**Oggetto:** Pratica PLI 15/2020. Progetto denominato: "Impianto Idroelettrico di Rosazza", su T. Chiobbia, in Comuni di Piedicavallo (BI) e Rosazza (BI), regolarizzato dalla "SIPEA" S.r.l. Passirano (BS) in data 05.06.2023 e sottoposto a fase di Valutazione d'Impatto Ambientale ai sensi D. Lgs. 152/06 e ss.mm.ii. art. 27 bis (nonché art. 29 comma 2 lett. "a" e comma 3): procedura di valutazione V.I.A. delle difformità nella realizzazione del progetto precedentemente autorizzato con Determinazione Dirigenziale Provincia di Biella n. 1215 del 26.10.2016 e successive – Adempimento previsto dall'art. 27 bis commi 5 D. Lgs. 152/06 e ss.mm.ii.

#### **Richiesta chiarimenti.**

foto traversa vista di valle

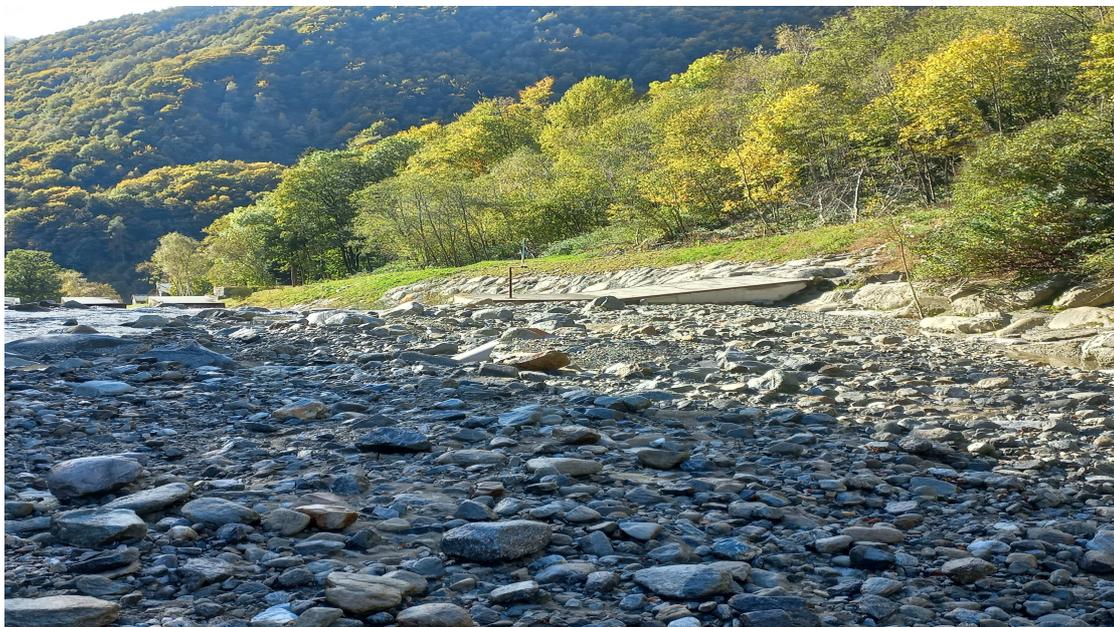
- a monte dell'opera di presa sono presenti evidenti depositi di materiale sciolto in matrice ghiaiosa-sabbiosa (come evidenziato dalle foto allegate) che riducono sia l'area di deflusso del torrente Chiobbia sia la pendenza longitudinale, nel tratto in prossimità della traversa in questione, tale situazione potrebbe determinare valori di TR 200 e TR 500 superiori a quelli rappresentati nelle cartografie allegate; in particolare nell'area della traversa in sponda destra, nei pressi della strada oggi presente, si osserva come il franco attuale (distanza tra piano campagna stradale e rappresentazione del TR500) sia già modesto rispetto a quello presente nelle aree di valle;

- di specificare nel giudizio di compatibilità idraulica che per la redazione dello studio idraulico si sia valutata la condizione peggiorativa ( area ridotta per la presenza di materiale depositato) delle sezioni di deflusso prossime alla traversa in particolare la sez. Chiobbia n 9.5; in alternativa si chiede che lo stesso studio sia aggiornato con le quote della situazione attuale (presenza di depositi) al fine di valutare il reale effetto sullo scenario di piena di TR 200 e TR 500 con la strada posta in destra e con l'attuale franco sulle scogliere esistenti;
